◆排水心200給水露出をリモデルへ変更する場合

2024.07.03

【CS921BF→CS921BM/CS921BHF→CS921BHMへ変更】

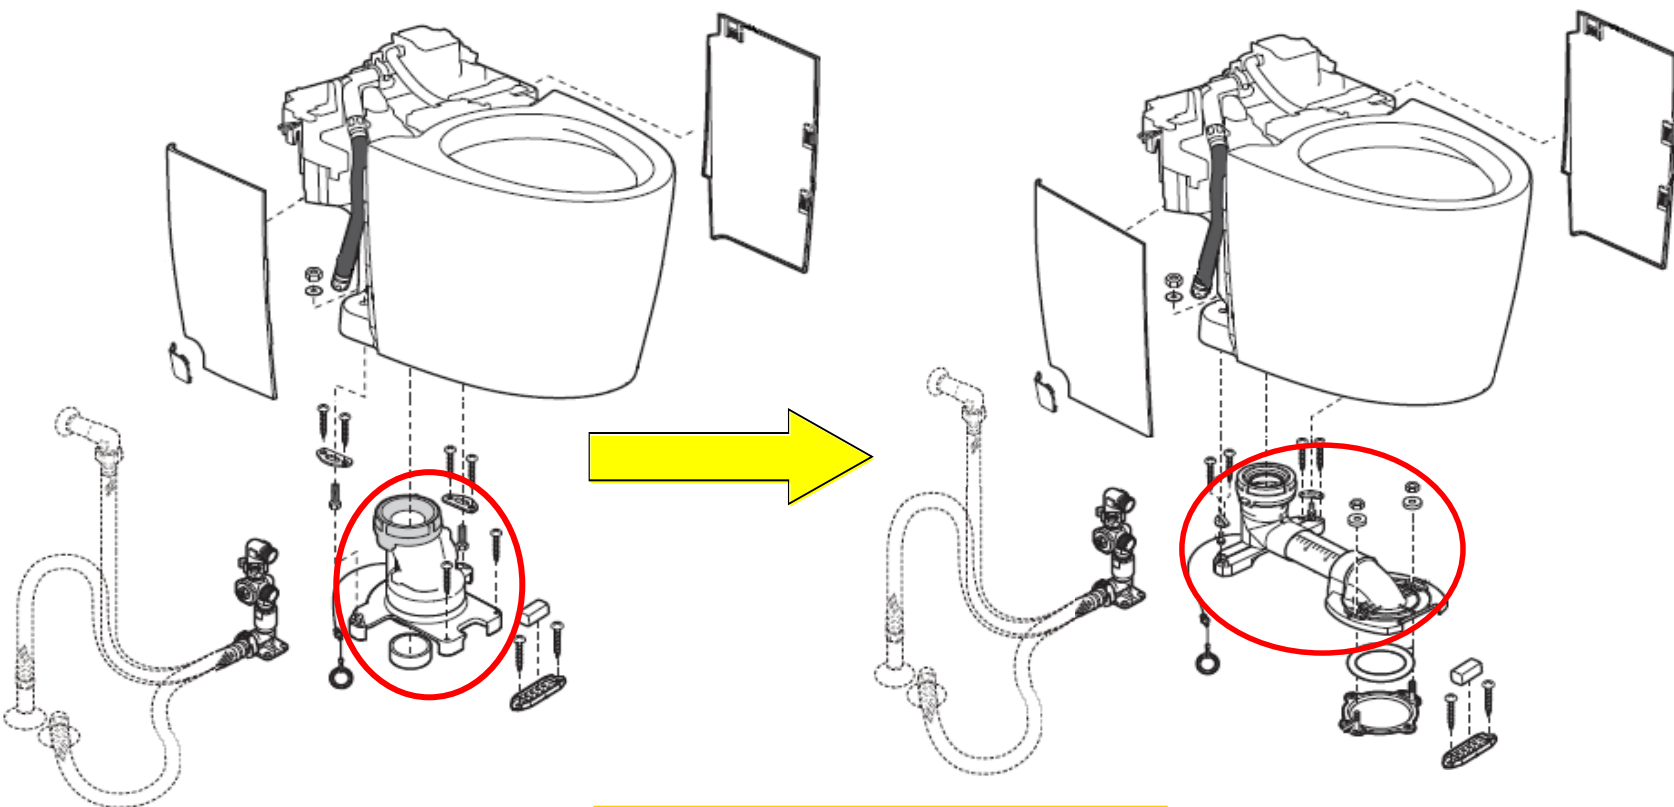
★寒冷地（水抜き方式）の場合、給水対応は床給水のみとなります。

フランジがない場合は

HP430-7/HP430-1(塩ビ管用)または  
T53WR75/100(鉛管用)を手配してください。

【変更必要部材】

名称	部品図	補修品番	個数	備考
ソケット取替 ユニット (リモデル)		HH02126	1	<p>★施工説明書同梱</p> <p>★位置決めシートは同梱のものをご使用ください。</p> <p>★注意書ラベル付き (製品品番ラベルの横に貼り付けてください)</p> <p>★詳細は同梱の施工説明書を参照ください。</p>

★止水栓、前固定具類、すっきりパネル等は既存品を流用ください。
